改善箇所説明図

エンジンコントローラ

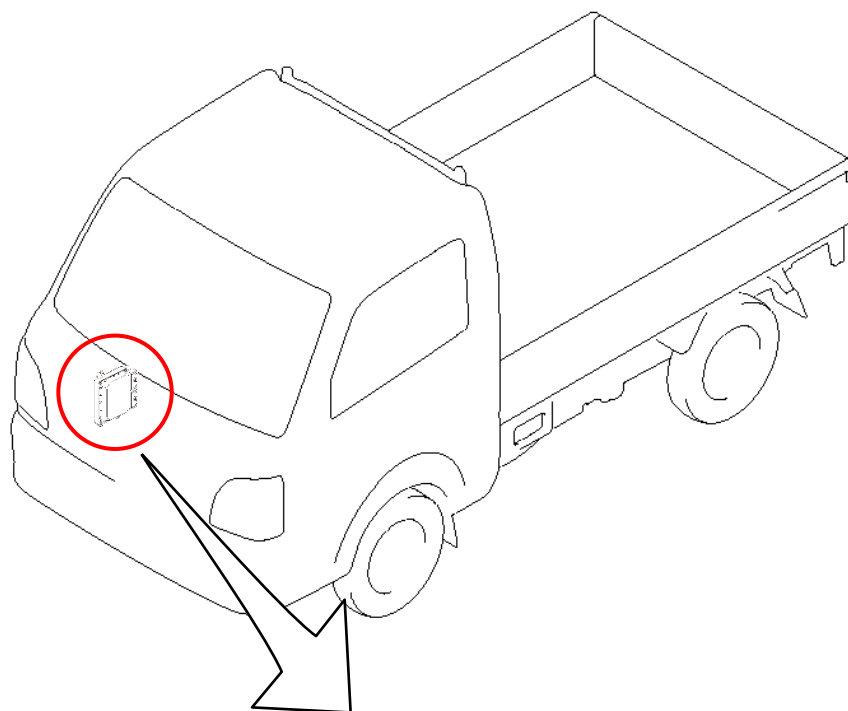
基準不適合発生箇所

エンジンコントローラにおいて、I C（集積回路）の製造管理が不適切なため、使用過程において I C 内部で断線し、エンジン始動不能や走行中にエンストするおそれがある。

改善の内容

全車両、エンジンコントローラの製造ロット番号を確認し、該当するものはエンジンコントローラを良品と交換する。

識別：運転席側シート横の車台番号打刻位置下側に赤色のシールを貼付する。
